Machbarkeitsstudie
„Kulturhaus Karlstorbahnhof
- Saalerweiterung“
Heidelberg

Protokoll zur Jurysitzung am 26. September 2012, KARLSTORBAHNHOF, Heidelberg

SCHRIFTLICHE BEURTEILUNG ENTWURFSSTUDIEN

1001

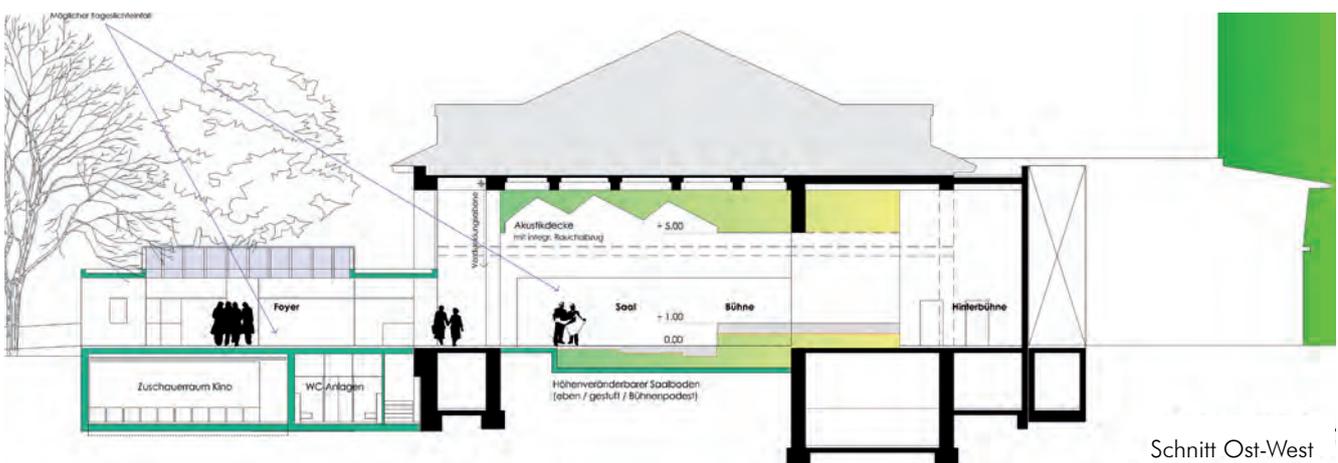
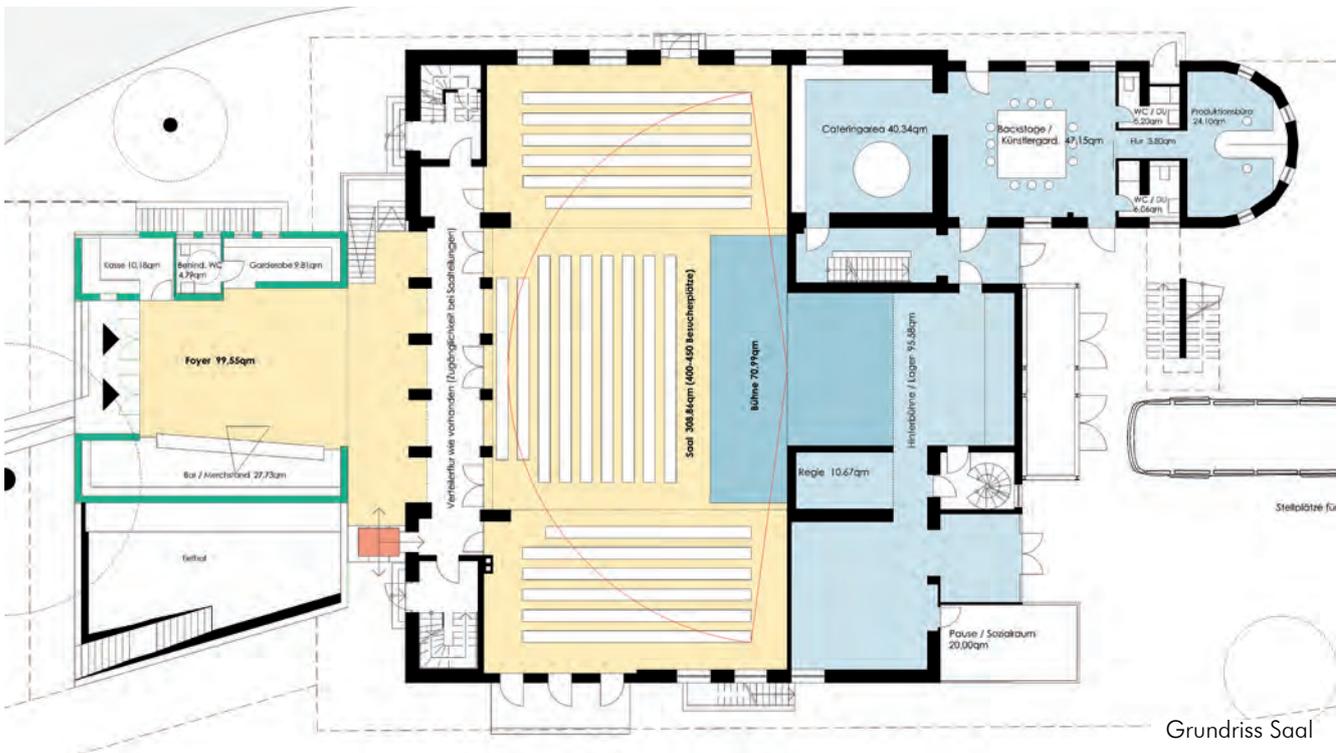
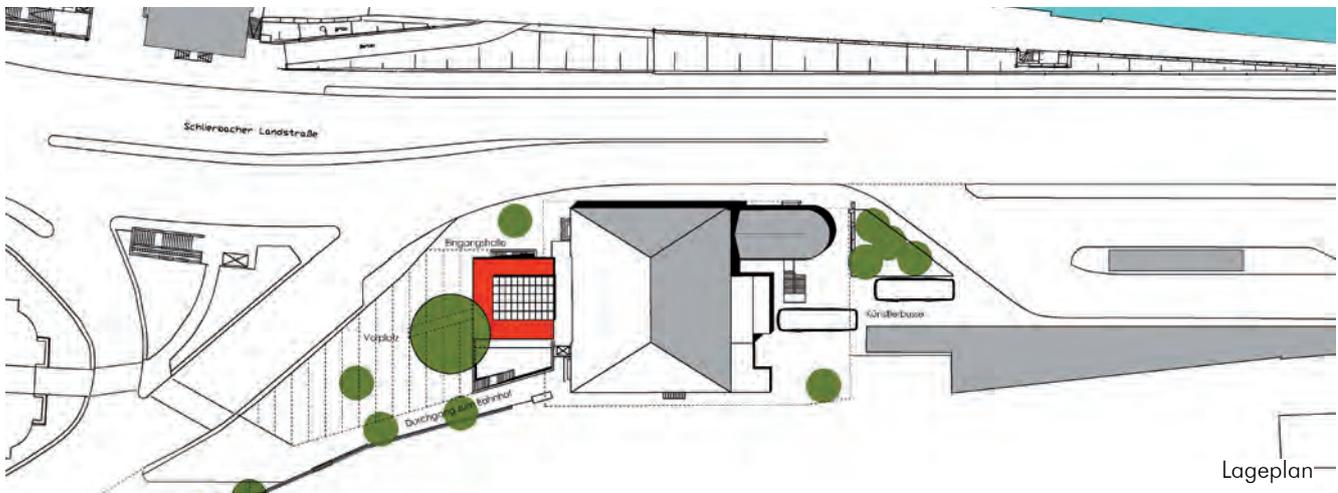
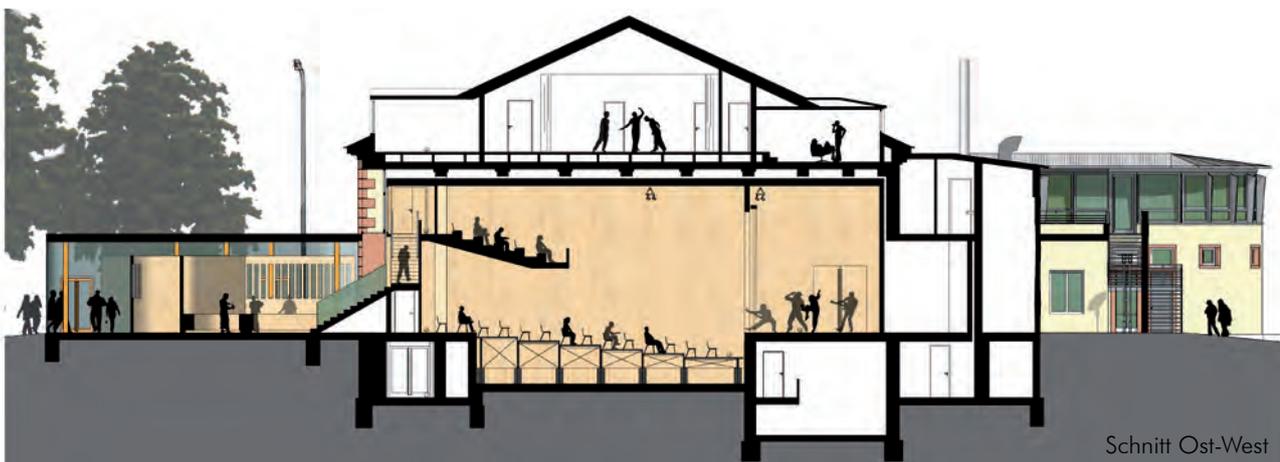
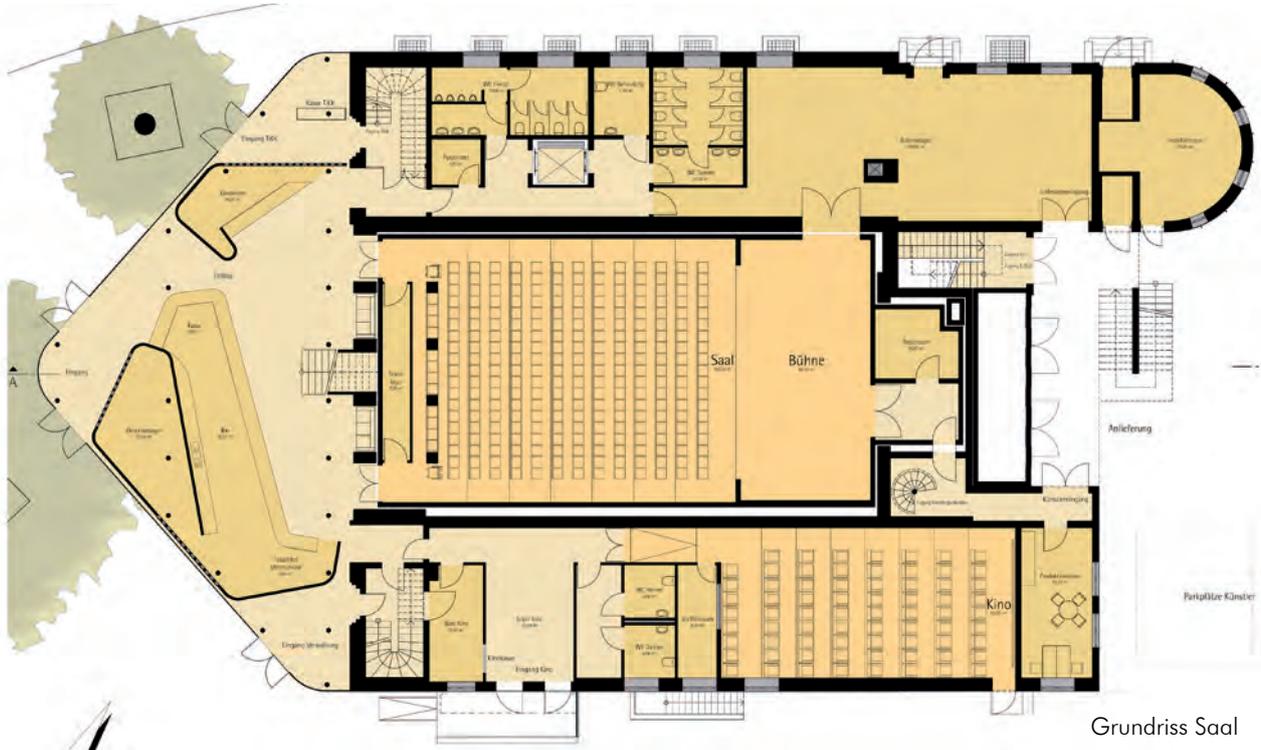
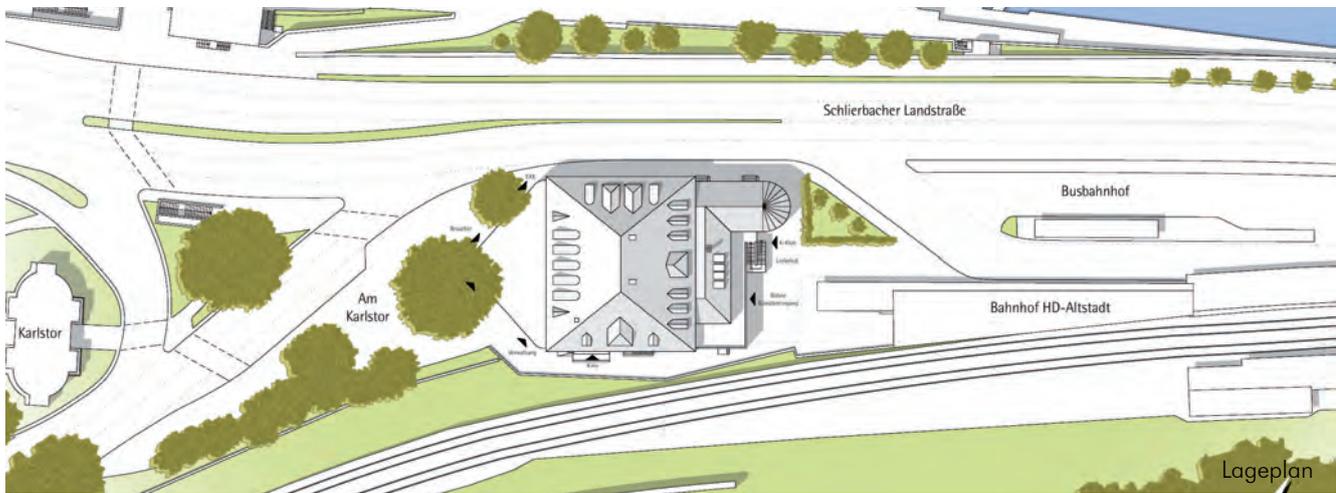
Die Erschließung von der Altstadtseite ist funktional gut gelöst. Alle Nutzungsbereiche werden vom Vorplatz erschlossen. Das neue Eingang mit Saalfoyer wird in einem der Westfassade vorgelagerten I-geschossigen Kubus vorgeschlagen. Der Zugang zum TikK, zum Club K sowie die Anlieferungssituation werden im Grundsatz beibehalten, für den Aufzug wird ein neuer Standort außerhalb des Gebäudes angeboten.

Für das Kino wird eine überraschende Lösung gefunden. Dieses wird im UG des neuen Eingangsfoyers mit vorgelagertem Tiefhof und Außentreppe angeordnet. Die Auslagerung und damit einhergehende Separierung und akustische Trennung wird vom Preisgericht sehr positiv aufgenommen.

Es wird eine klare Trennung in Publikums- und Funktionsbereich erreicht. Alle zugänge, mit Ausnahme des Klub K, orientieren sich zum Vorplatz. Die Nutzeranforderungen an die gewünschte Sitzplatzanzahl des Saals ist jedoch weder quantitativ noch qualitativ erfüllt: Der Verfasser bietet max. 408 Sitzplätze an, wovon bei ca. der Hälfte der Plätze eine eingeschränkte Sicht auf den hinteren Bühnenbereich besteht. Die Geometrie der T-förmigen Bühne ist schwierig zu bespielen. Die Bühnenlogistik ist durchdacht, Lage und Größe der Künstlergarderoben scheinen angemessen. Eine taugliche akustische Trennung zu TiKK und weiteren Nutzungen innerhalb des Hauses wird jedoch nicht angeboten. Die Anbindung von Bar und Lager ist gut gelöst, ein größeres Problem stellt aber die nicht geplante Außenterrasse/Freibereich (Raucherbereich) dar, bei einer verbesserten Anbindung des Tiefhofs an das Foyer könnte hier jedoch eine Lösung gefunden werden.

Die Schauseite des Denkmals wird durch einen neuen Foyervorbau verstellt und die Westfassade ist als solche in ihrer Wahrnehmung nicht mehr erfahrbar. Die eher verschlossene Gestaltung des Eingangskubus sowie der neu errichtete Aufzugsturm wirken unharmonisch. Die in der inneren Struktur vorgenommenen Eingriffe sind eher zurückhaltend und entsprechen der Entwurfshaltung des Verfassers.

Die geringe und bedachte Anzahl an Eingriffen in die Gebäudesubstanz lässt eine wirtschaftliche Umsetzung erwarten. Die Geometrie von Saal und Bühne sind jedoch problematisch. Die Nachhaltigkeit der Nutzung ist somit eher negativ zu bewerten. Die Identität des Kulturdenkmals Karlstorbahnhofes wird durch die Vorbau und den Aufzugsturm zum Negativen verändert.

1002

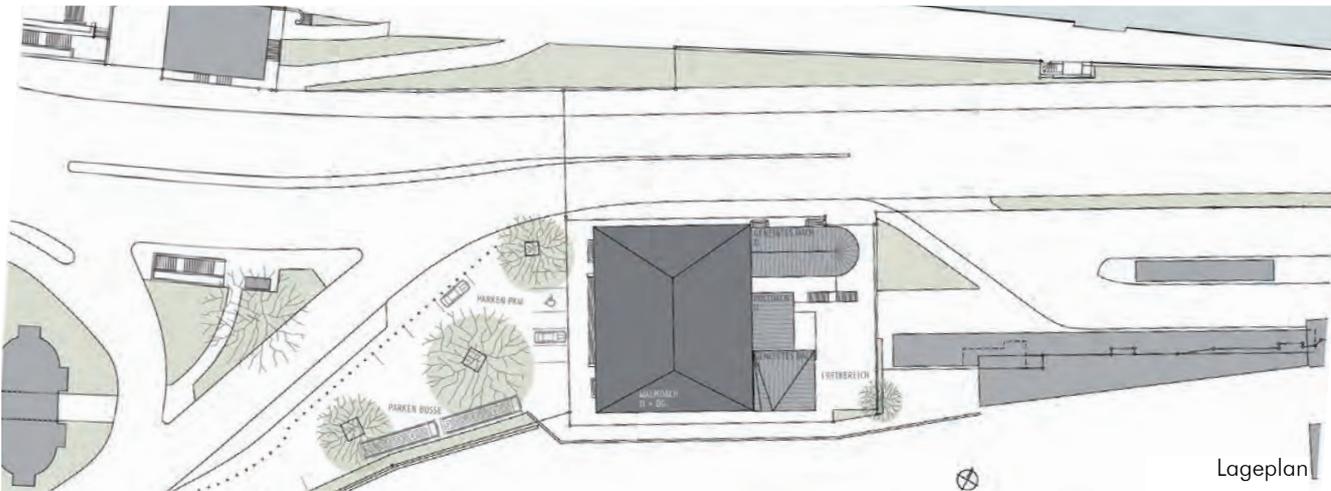
Die städtebauliche Lösung des Zugangs an der stadtzugewandten Hauptfassade wird positiv bewertet. Die bugförmige Gestalt des Foyers fasst die Besucherströme gut. Durch den 1-geschossigen, der gesamten Breite des Gebäudes vorgelagerten Foyerneubau wird die historische, denkmalgeschützte Fassade in ihrer Wirkung und Proportion jedoch geschwächt. Die barrierefreie Erschließung soll über einen Verzug des Platzniveaus ‚verdrückt‘ werden, was in der Umsetzung jedoch zu Problemen aufgrund der vorhandenen Bezugshöhen und des Baumbestandes führen könnte. Die versprochene Transparenz des Foyers in seiner gläsernen Anmutung wird durch die im Verhältnis zu großen Einbauten leider konterkariert, der Blick auf die historische Fassade wird so verstellt.

Die Eingriffe in die Bestandstruktur sind werden als angemessen bewertet, allerdings muss das Nordöstliche Treppenhaus verlegt werden. Die neuen Anbauten an der Ostseite orientieren sich an der Gestaltung des vorhandenen Vorbaus (Klub). Die Tribünen-treppe im Bereich des Säulengangs scheint funktional.

Die Saalfläche entspricht in ihrer Größe und dem Fassungsvermögen an Besuchern nicht den Nutzererwartungen. Die akustische Trennung vom Saal zu weiteren Nutzungsbereichen z.B. Kino ist als „Haus im Haus“ Konzept angedacht und wird mit einem erhöhten baulichen Aufwand gelöst. Die ebenerdige Bühnendienung wird positiv bewertet, erfährt dennoch eine Schwächung durch seine winkelförmige Ausgestaltung. Der weit und tief in den Raum hineinragende Rang ist akustisch schwierig. Die Erschließung des Oberranges mittels Treppe trennt das Foyer vom Saalbereich sehr stark ab, eine Erweiterbarkeit auf den Foyerbereich scheint nicht möglich.

Die Verlegung des Kinos in den Südbau ist ein guter Vorschlag. So wird der Zugang über den bisherigen seitlichen Foyereingang und ein Bezug zum Vorplatz ermöglicht.

Der Umgang mit dem Gebäudebestand lässt eine wirtschaftliche Umsetzung erwarten. Die Größe des Saals ist aus Nutzersicht jedoch nicht akzeptabel, die akustische Trennung ist nur durch einen erhöhten baulichen Aufwand zu erreichen. Die städtebauliche Erscheinung des Kulturdenkmals Karlstorbahnhofes wird durch den bugförmigen Vorbau negativ verändert.

1003

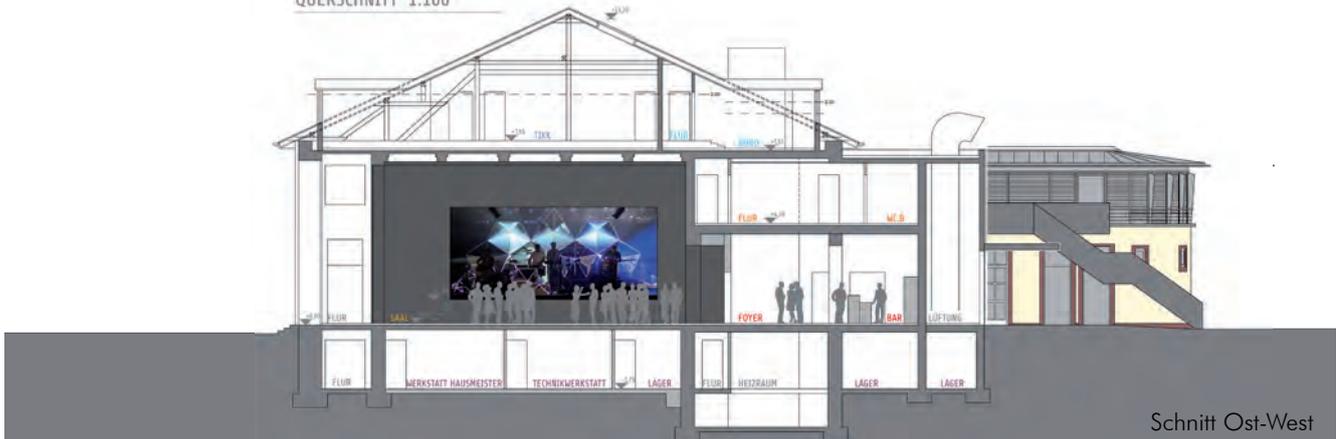
Der Entwurf verzichtet auf einen Anbau und eine Umgestaltung an der historischen Fassade zum Karlstor. Der Zugang wird auf die Ostseite des Gebäudes gelegt. Die Erschließung erfolgt über einen unspektakulären Eingang in das neue Foyer. Ist der Zugang der Zuschauer gut zu kontrollieren, werden bei Veranstaltungsende die Zuschauermengen durch den engen Ausgang nicht optimal und schnellstmöglich nach Außen geleitet. Nachteilig wird empfunden, dass einzig der Zugang zum TIKK auf der Westseite verbleibt. Positiv gewertet wird der neue Zugang zum Klub K mit vorgelagerter Terrasse und der außenliegende Raucherbereich vor dem neuen Foyer.

Der Neubauteil auf der Ostseite ist funktional, schafft aber keine neue Identität. Die Fassadengestaltung des Anbaus überzeugt nicht.

1004

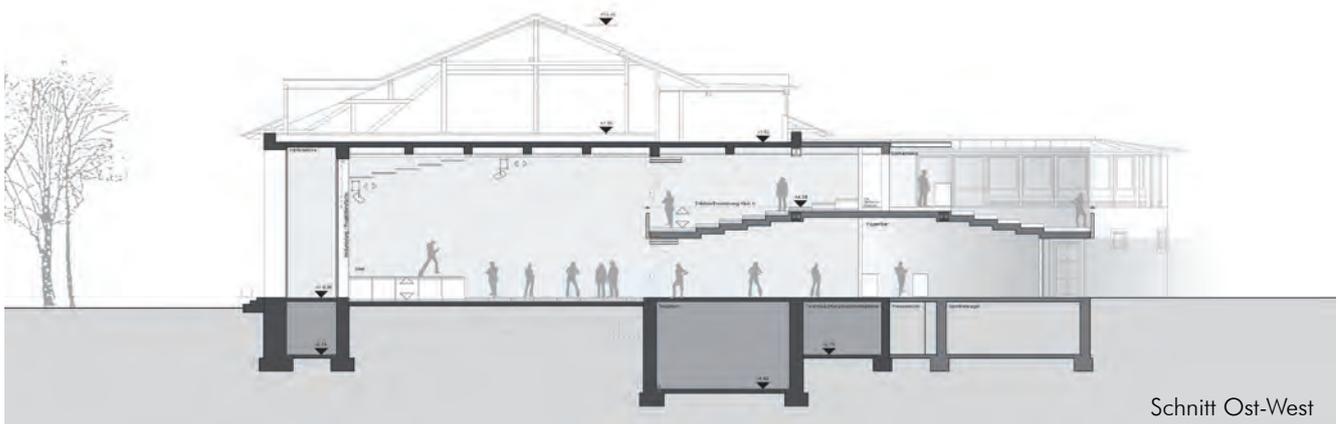
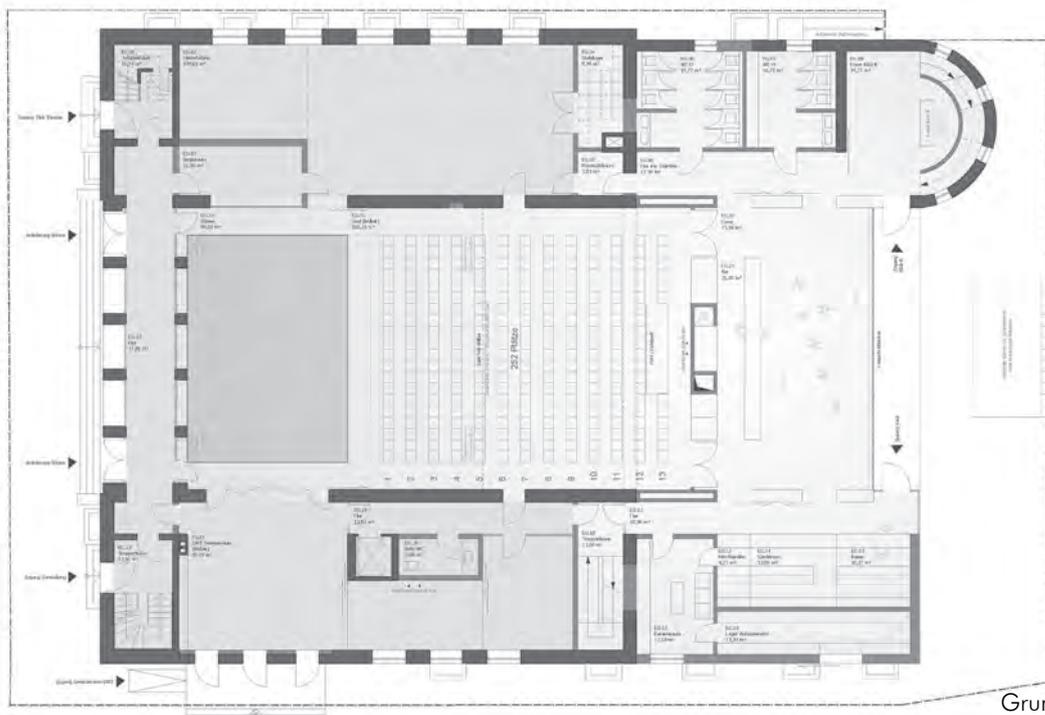
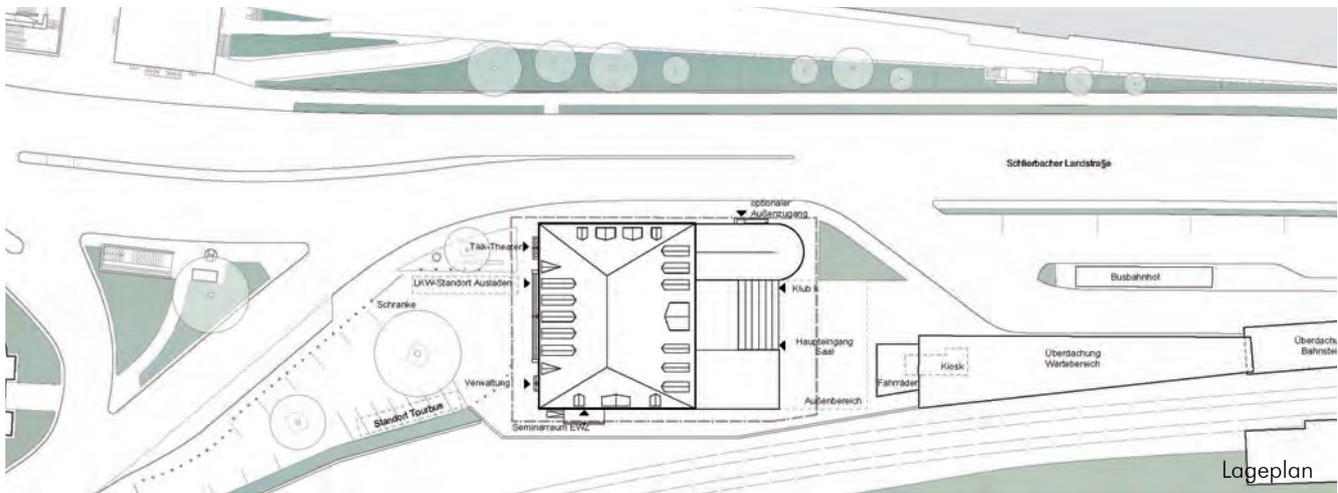
Die Erschließung von Osten ermöglicht eine strukturierte Grundrissanordnung, der historischen Vorgabe der 3 Flügel folgend, mit dem Ziel einen möglichst großen Saal zu erreichen. Die Fassade zur Altstadt wird dadurch nicht angetastet. Allerdings würde der westliche Vorplatz nur noch als Andienung genutzt. Der Vorschlag der axialen Transparenz ist zunächst ein spannendes Angebot. Die Spiegelung der Bühne und die Verlegung des Saalzugangs nach Osten jedoch städtebaulich fragwürdig. In der Praxis wird das Thema des durchlässigen Transferraums aufgrund der Nutzeranforderungen nicht eingelöst werden können.

Die formale Geste mit Innen- und Außenempore überzeugt nicht. Im Saalinneren ist die Länge der Empore akustisch problematisch, im Äußeren ist die Nutzung durch den Club K eine interessante Idee, die jedoch schalltechnisch in der Außenwirkung negativ beurteilt wird.

Einen wesentlichen Mangel stellt das Weglassen des Kinos zugunsten der nur optional gewünschten Künstlerwohnungen dar. Das Kino könnte nach Angaben der Verfasser zwar anstelle der Freiem-pore angeordnet werden, allerdings würde dadurch die konzeptionelle Grundidee des Transferraums geschwächt. Im Detail zeigten sich u.a. funktionale Mängel in Bezug auf die Lage, Größe und Andienung der Hinterbühne sowie in Bezug auf die Sichtlinien zwischen Empore und Bühne. Dies könnte zwar durch eine Erhöhung des Dachaufbaus repariert werden, was jedoch in Bezug auf die Gebäudekubatur negative Auswirkungen hätte. Die Funktionalität würde durch den Einbau eines zusätzlichen Treppenhaus im Nordflügel im Übergang zum Club K erheblich verbessert werden.

Die Bespielung des Saals ‚gegen Glas‘ ist schwierig, zusätzliche akustische Maßnahmen wären notwendig. Die Vermischung von Künstlerwegen und Publikumsverkehr wird vom Nutzer kritisch beurteilt.

Der Entwurf bedingt die Verlagerung der Technikzentrale in das Untergeschoss, deren Funktionalität noch nachzuweisen wäre.

Insgesamt ein interessanter Konzeptionsansatz, der jedoch im Hinblick auf die Nutzeranforderungen Defizite aufweist. Der Verzicht auf das Kino ist nicht akzeptabel. Der wirtschaftliche Aufwand scheint im Hinblick auf das erreichte Ergebnis zu hoch.
